敦賀発電所2号炉  
ボーリング柱状図の記事欄に係るご指摘への回答  
補足説明資料1

平成30年調査会社報告書のうち  
申請書に反映した10孔のボーリング柱状図記事欄の比較

令和2年9月24日  
日本原子力発電株式会社

報告書作成用柱状図  
(H26年9月)

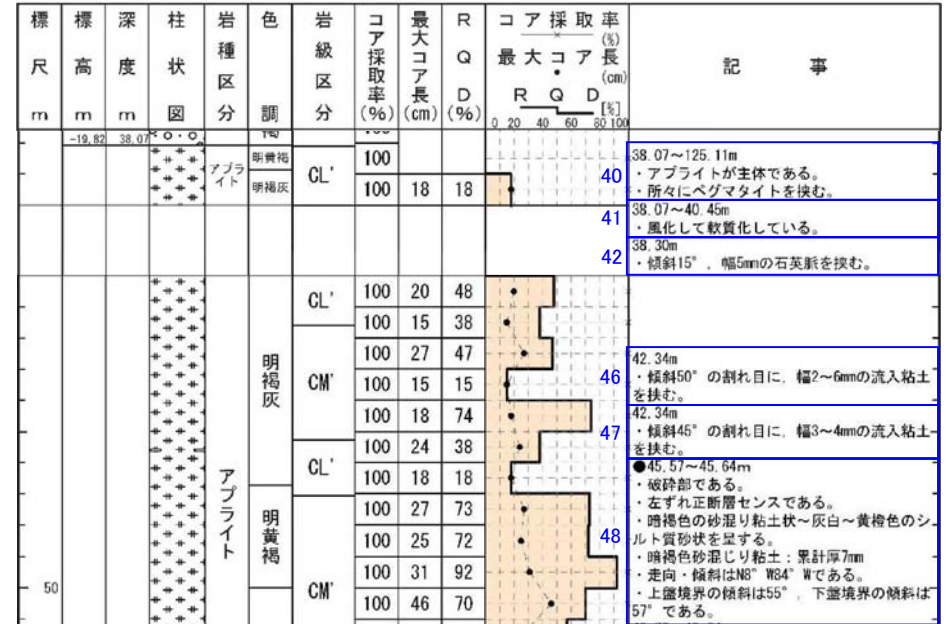
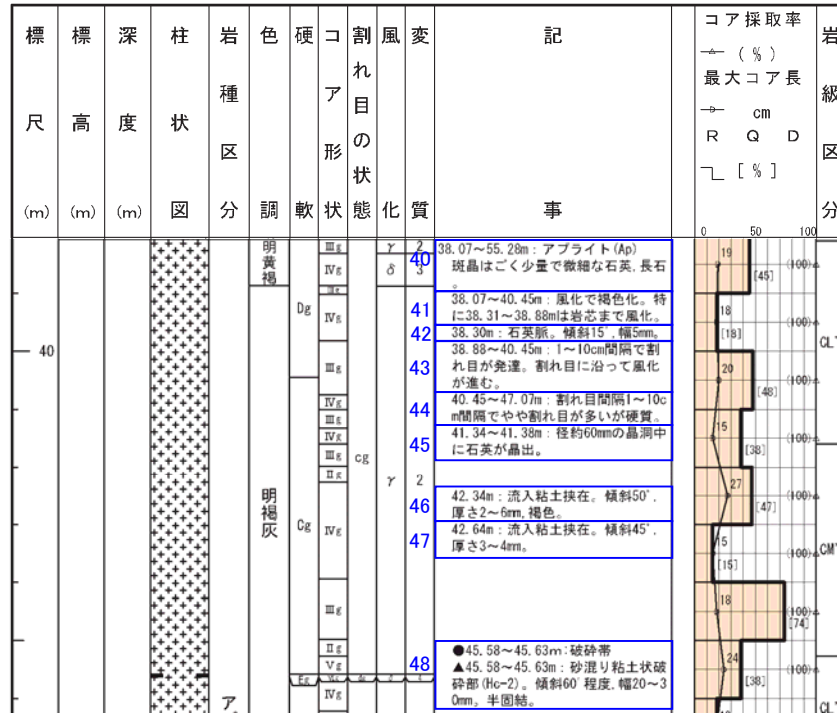
記事	報告書作成用柱状図(H26年9月)⇒申請書用柱状図
40	<ul style="list-style-type: none"> <li>一般的な岩相であり、斑晶の種類については、特に目立つ区間のみ記載することとしており、特に目立つ区間ではないため削除。</li> <li>記事No.58,60,61,63に基づき、ペグマタイトの挟在を追記。</li> </ul>
41	<ul style="list-style-type: none"> <li>“硬軟”欄に基づき、軟質化していると記載。</li> <li>色調については補足的なものであるため削除。</li> <li>風化の程度については、岩級区分で示しているため、岩芯まで風化との記載は削除。</li> </ul>
42	<ul style="list-style-type: none"> <li>変更なし</li> </ul>
43	<ul style="list-style-type: none"> <li>割れ目の発達程度については、RQD, 最大コア長, 岩級区分で示しているため削除。</li> <li>割れ目沿いの風化の程度については、当該区間の周囲と明瞭な差が認められないため削除。</li> </ul>
44	<ul style="list-style-type: none"> <li>硬軟や割れ目の発達程度については、RQD, 最大コア長, 岩級区分で示しているため削除。</li> </ul>
45	<ul style="list-style-type: none"> <li>割れ目沿いの鉱物晶出については、補足的なものであるため削除。</li> </ul>
46	<ul style="list-style-type: none"> <li>変更なし</li> </ul>
47	<ul style="list-style-type: none"> <li>深度42.64m→42.34m<sup>※2</sup></li> </ul>
48	<ul style="list-style-type: none"> <li>色調, 粒度, 粘土の累計幅, 境界の傾斜について、申請前までに別途行っていた、地盤安定解析用の物性値設定を目的とした破砕部の再観察の結果に基づき記載。</li> <li>深度45.58～45.63m→45.57～45.64m<sup>※2</sup></li> <li>薄片観察の結果で得られた最新活動面の変位センスを記載。</li> <li>ポアホールテレビの解析結果による最新活動面の走向・傾斜を記載。</li> <li>硬軟については、申請書では記載しないこととしているため削除。</li> </ul>

報告書作成用柱状図  
(H26年9月)

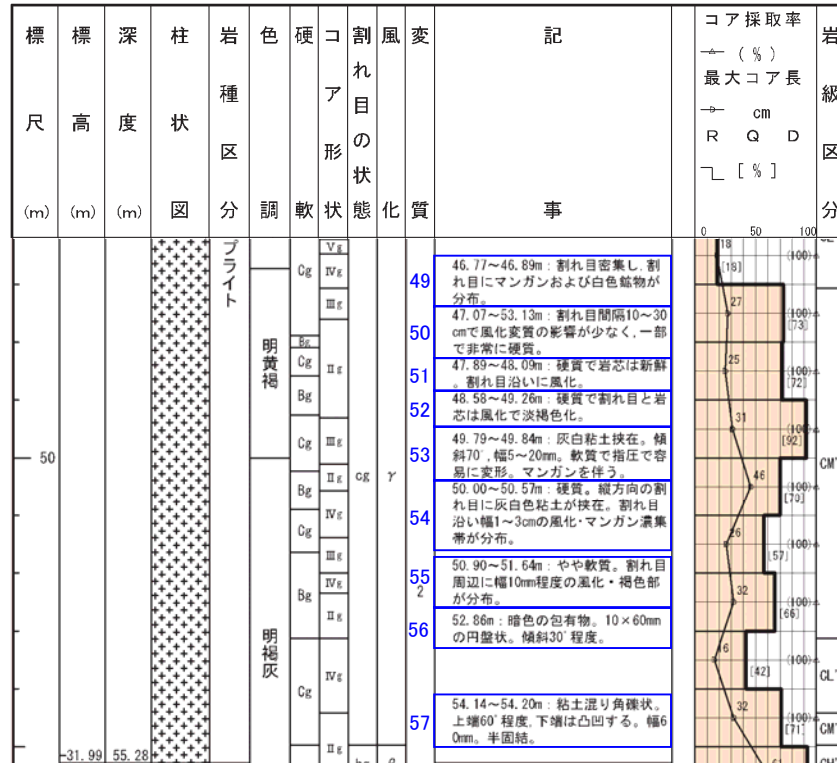
記事	報告書作成用柱状図(H26年9月)⇒申請書用柱状図
49	<ul style="list-style-type: none"> <li>・割れ目の発達程度については、RQD、最大コア長、岩級区分で示しているため削除。</li> <li>・割れ目沿いのマンガン、鉱物晶出については、補足的なものであるため削除。</li> </ul>
50	<ul style="list-style-type: none"> <li>・硬軟や割れ目の発達程度については、RQD、最大コア長、岩級区分で示しているため削除。</li> </ul>
51	<ul style="list-style-type: none"> <li>・硬軟の程度については、岩級区分で示しているため削除。</li> <li>・割れ目沿いの風化については、補足的なものであるため削除。</li> </ul>
52	<ul style="list-style-type: none"> <li>・硬軟については、岩級区分で示しているため削除。</li> <li>・色調については、補足的なものであるため削除。</li> </ul>
53	<ul style="list-style-type: none"> <li>・深度、変質、粒度、境界の傾斜については、申請書前までに別途行っていた、地盤安定解析用の物性値設定を目的とした再観察の結果に基づき記載。</li> </ul>
54	<ul style="list-style-type: none"> <li>・硬軟については、岩級区分で示しているため削除。</li> <li>・粘土を挟在するが、直線性に乏しく、周囲の岩盤に劣化が認められないことから削除。</li> <li>・割れ目沿いの風化、マンガンについては、補足的なものであるため削除。</li> </ul>
55	<ul style="list-style-type: none"> <li>・割れ目沿いの風化、変色については、補足的なものであるため削除。</li> <li>・硬軟の程度については、岩級区分で示しているため削除。</li> </ul>

56	<ul style="list-style-type: none"> <li>・包有物については、補足的なものであるため削除。</li> </ul>
57	<ul style="list-style-type: none"> <li>・粘土混じり角礫状を呈するが、掘削時の機械割れと判断し削除。</li> </ul>

報告書作成用柱状図  
(H26年9月)

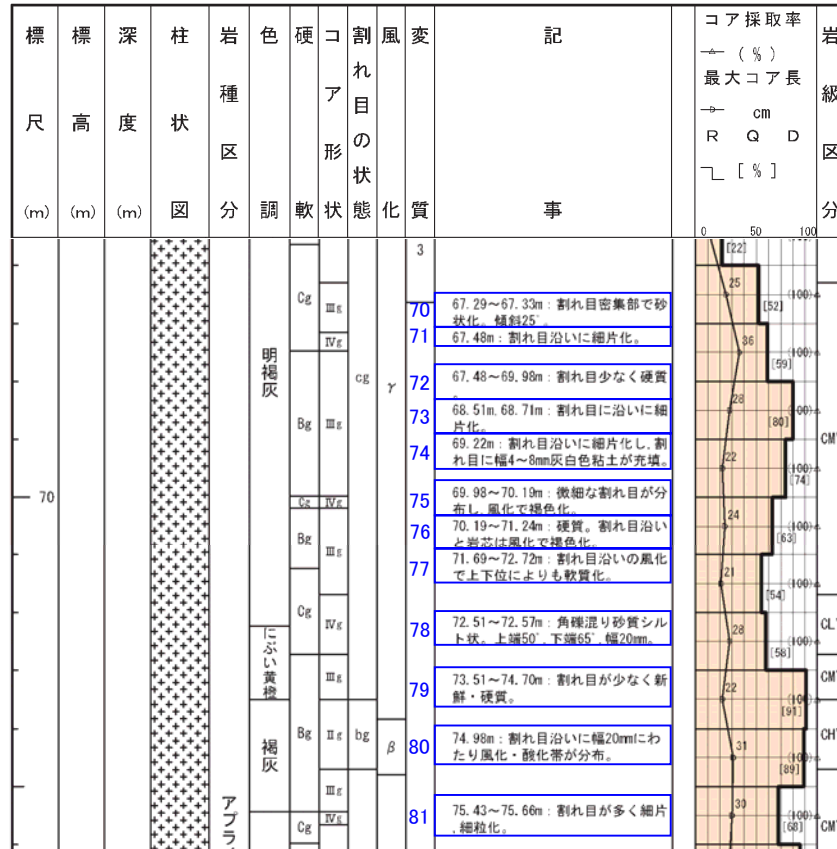
記事	報告書作成用柱状図(H26年9月)⇒申請書用柱状図
70	・割れ目が発達し砂状化するが、直線性や連続性に乏しいことから削除。
71	・割れ目沿いで細片化するが、掘削時の機械割れと判断し削除。
72～76	<ul style="list-style-type: none"> <li>・“硬軟”欄に基づき硬質と記載。</li> <li>・“コア形状”欄に基づき柱状と記載。</li> <li>・一部割れ目沿いで細片化し粘土を挟在するが、連続性に乏しく、周囲の岩盤に劣化が認められないことから削除。</li> <li>・割れ目沿いの風化については、補足的なものであるため削除。</li> </ul>
77	<ul style="list-style-type: none"> <li>・硬軟の程度については、岩級区分で示しているため削除。</li> <li>・割れ目沿いの風化については、補足的なものであるため削除。</li> </ul>
78	<ul style="list-style-type: none"> <li>・変質、色調、粒度、境界の傾斜については、申請書前までに別途行っていた、地盤安定解析用の物性値設定を目的とした再観察の結果に基づき記載。</li> <li>・深度72.51～72.57m→72.39～72.63m※1、※4</li> </ul>
79	・“コア形状”欄に基づき長柱状と記載。
80	・割れ目沿いの風化、酸化については、補足的なものであるため削除。
81	・割れ目沿いで細粒、細片化するが、掘削時の機械割れと判断し削除。

報告書作成用柱状図  
(H26年9月)

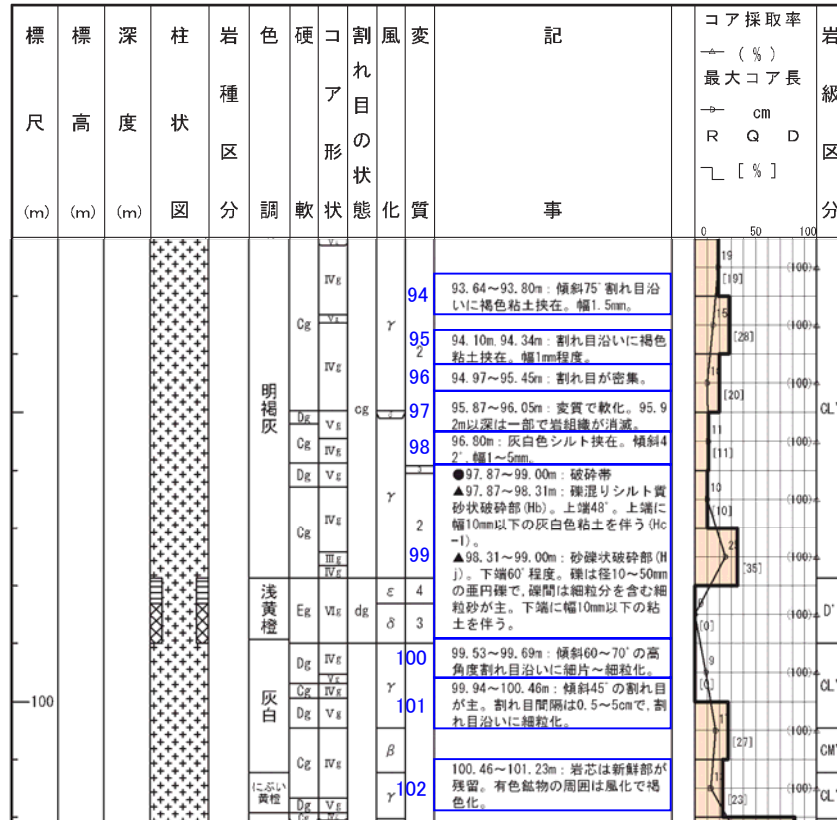
記事	報告書作成用柱状図(H26年9月)⇒申請書用柱状図
94	・一部に粘土を挟在するが、直線性や連続性に乏しく、周囲の岩盤に劣化が認められないことから削除。
95	・粘土を挟在するが、周囲の岩盤に劣化が認められないことから削除。
96	・“コア形状”欄に基づき岩片状と記載。
97	・“コア形状”欄に基づき岩片状と記載。 ・原岩組織の残留の程度については、岩盤の劣化に関する補足的なものであるため削除。
98	・シルトを挟在するが、幅狭く、周囲の岩盤に劣化が認められないことから削除。
99	・薄片観察の結果で得られた最新活動面の変位センスを記載。 ・色調、粒度、粘土の累計幅、境界の傾斜については、申請書前までに別途行っていた、地盤安定解析用の物性値設定を目的とした破碎部の再観察の結果に基づき記載。 ・ポアホールテレビの解析結果による最新活動面の走向・傾斜を記載。
100	・割れ目沿いで細粒～細片化するが、挟在物の連続性に乏しく、周囲の岩盤に劣化が認められないことから削除。
101	・割れ目の発達程度については、“コア形状”欄に基づき岩片状と記載。 ・割れ目沿いの細粒化の記載については、挟在物の連続性に乏しく、周囲の岩盤に劣化が認められないことから削除。 ・上端深度99.94m→99.64m <sup>※2</sup>
102	・風化については、岩級区分に含めて表示しているため削除。

報告書作成用柱状図  
(H26年9月)

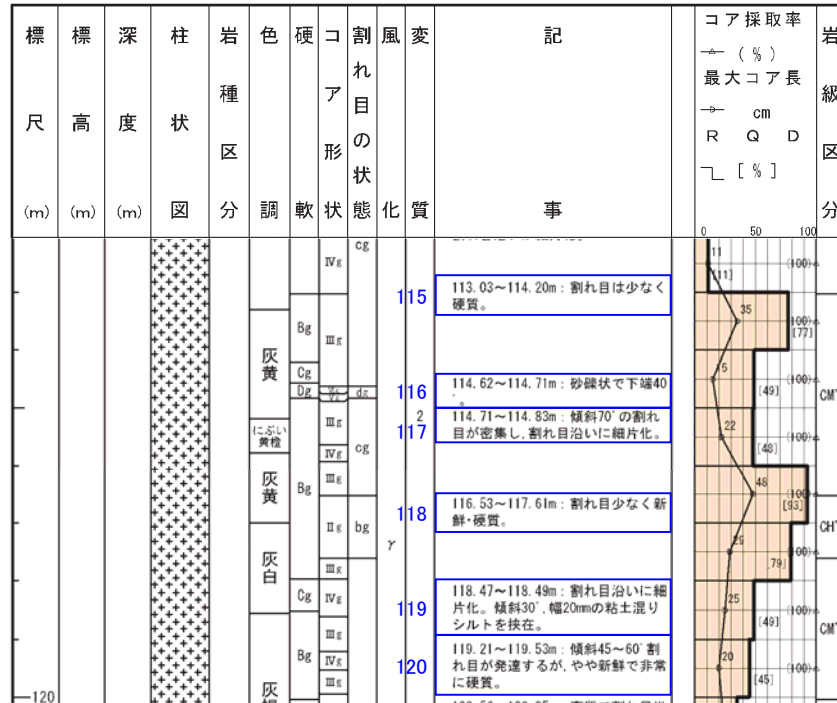
記事	報告書作成用柱状図(H26年9月)⇒申請書用柱状図
115	・“コア形状”欄に基づき柱状と記載。
116, 117	・割れ目が密集し、一部で砂礫状を呈するが、周囲の岩盤に劣化が認められず、砂礫状部の礫に定向配列も認められないことから削除。
118	・“コア形状”欄に基づき長柱状と記載。
119	・割れ目沿いで細片化した粘土混りシルトを挟在するが、開口部にスライムが充てんしたものと判断し削除。
120	・硬軟や割れ目の発達程度については、RQD、最大コア長、岩級区分で示しているため削除。

報告書作成用柱状図  
(H26年9月)

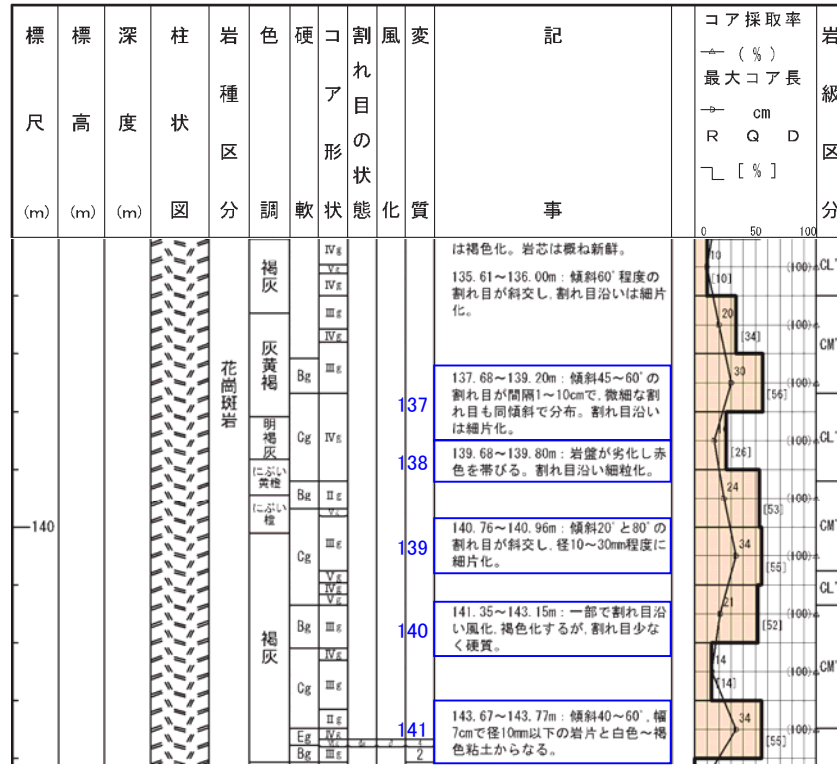
記事	報告書作成用柱状図(H26年9月)⇒申請書用柱状図
137	<ul style="list-style-type: none"> <li>“コア形状”欄に基づき岩片～短柱状と記載。</li> <li>・割れ目沿いの細片化の記載については、挟在物の連続性に乏しく、周囲の岩盤に劣化が認められないことから削除。</li> </ul>
138	<ul style="list-style-type: none"> <li>・割れ目沿いで細粒化するが、挟在物の連続性に乏しく、周囲の岩盤に劣化が認められないことから削除。</li> </ul>
139	<ul style="list-style-type: none"> <li>・割れ目の発達程度については、RQD、最大コア長、岩級区分で示しているため削除。</li> <li>・割れ目沿いで細片化するが、掘削時の機械割れと判断し削除。</li> </ul>
140	<ul style="list-style-type: none"> <li>・割れ目の発達程度については、“コア形状”欄に基づき柱状と記載。</li> <li>・割れ目沿いの風化、変色については、補足的なものであるため削除。</li> </ul>
141	<ul style="list-style-type: none"> <li>・“変質”欄に基づき、変質していると記載。</li> <li>・“色調”欄に基づき、褐灰色と記載。</li> <li>・表現の見直し(径10mm以下の岩片と白色～褐色粘土からなる→粘土混じり角礫状～角礫状)。</li> <li>・見かけの傾斜については、補足的なものであるため削除。</li> <li>・礫状を呈する区間の幅を記載しないこととしているため、幅7cmとの記載については削除。</li> <li>・粘土を挟在するが、いずれも連続性や直線性に乏しいことから、粘土混じり角礫状に含めて示すこととして削除。</li> </ul>

**H24-B11-2**

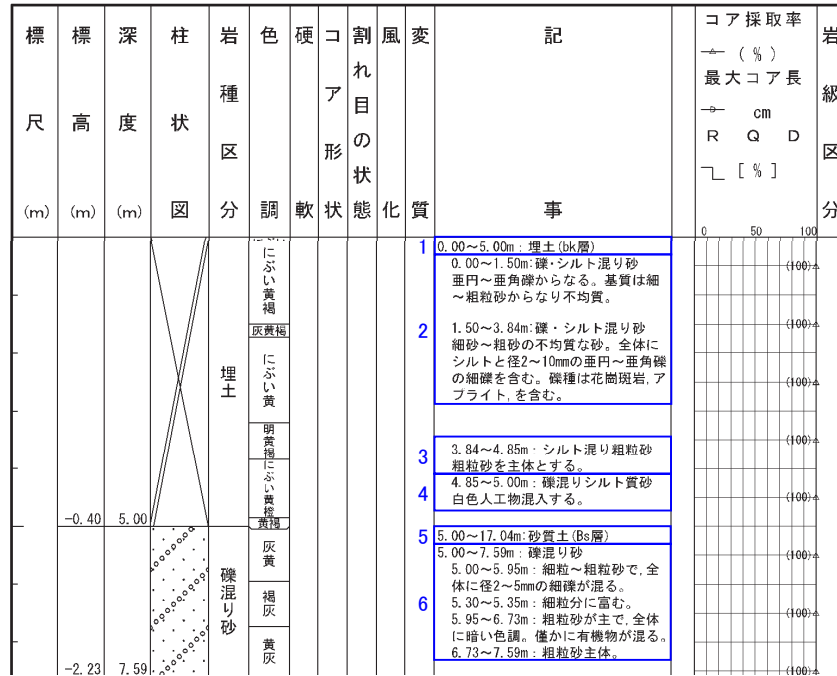
記事	報告書作成用柱状図(H26年12月)⇒申請書用柱状図
1~4	・堆積物の記載は、埋土、砂礫等の性状を示すこととし、“岩種区分”欄に対応した層相名を記載。
5	・区間毎の性状を個別に記載しているため、砂質土とのまとめ書きについては削除。
6	・堆積物の記載は、埋土、砂礫等の性状を示すこととし、“岩種区分”欄に対応した層相名を記載。
